Commentaires du CEA
sur l'avis de l'Autorité environnementale

Dossiers DIADEM et Phénix

Avis délibéré de l'Autorité environnementale sur les
demandes d'autorisation :
de mise à l'arrêt définitif et de démantèlement de
l'installation nucléaire de base (INB) 71 « PHENIX »
de création de l'entreposage de déchets
radioactifs « DIADEM »,
sur le site de Marcoule (30)

n°Ae: 2013-85 et 2013-88

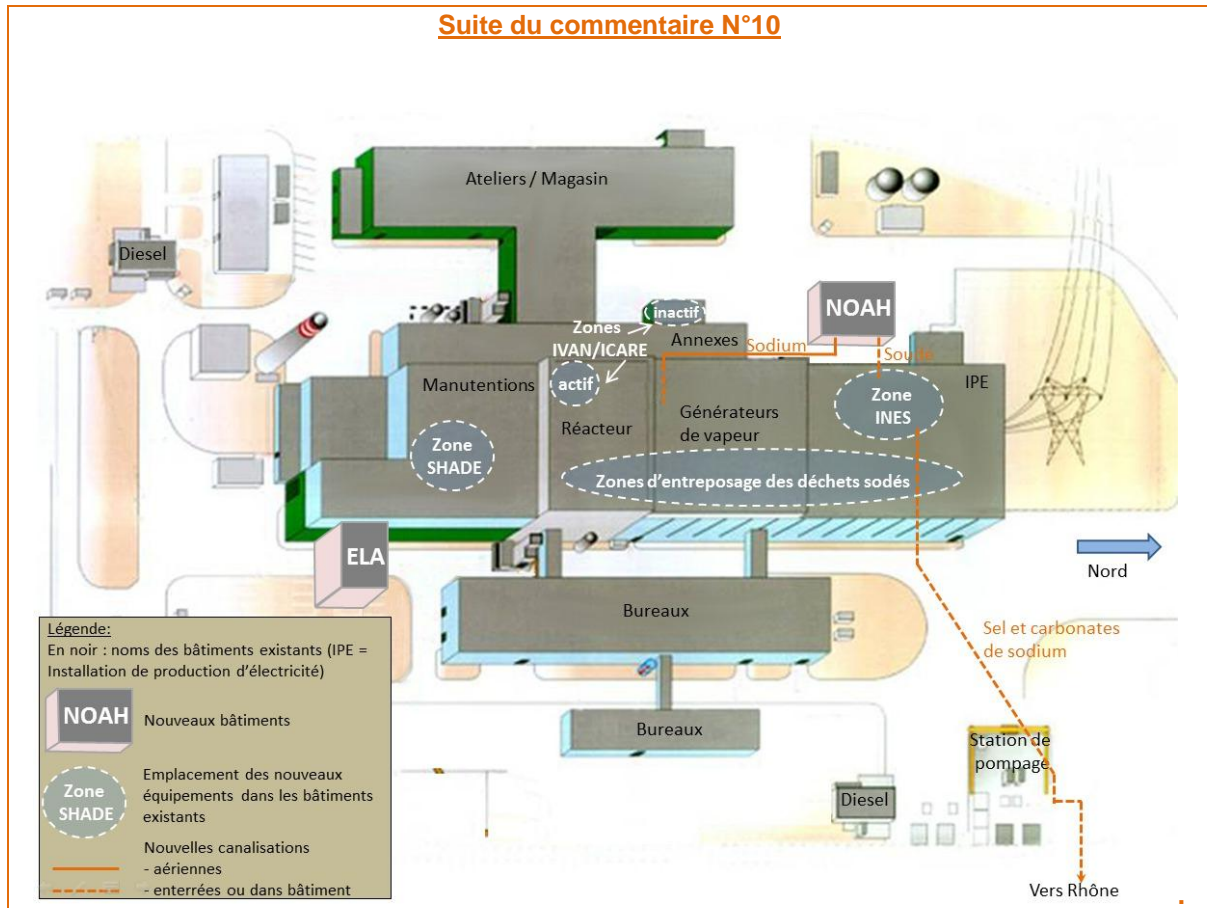
- **veiller à la précision et à la cohérence, tout au long du dossier, des informations concernant les équipements INES, IVAN, SHADE et ICARE ;**

Commentaire CEA N°10 (Phénix):

INES est un nouvel équipement destiné à traiter la soude ; il sera implanté dans le bâtiment IPE (Installation de production d'électricité) dont les principaux équipements ont été déposés et valorisés.

IVAN, SHADE et ICARE sont de nouveaux équipements destinés à traiter les objets sodés qui seront implantés dans les bâtiments existants. L'Etude d'impact comporte un chapitre "Description des équipements et nouvelles installations de traitement du sodium" (partie II, chapitre 5.5.2) qui donne des précisions sur les différents équipements et installations qui seront utilisés pour le traitement du sodium et des différents objets sodés (y compris les installations NOAH et ELA), et précise leur localisation.

Nous prenons en compte cette recommandation qui a conduit à compléter le dossier (Plan de démantèlement, chapitre 5 et Etude d'impact, partie 2, chapitre 5), notamment en y ajoutant le schéma ci-après :
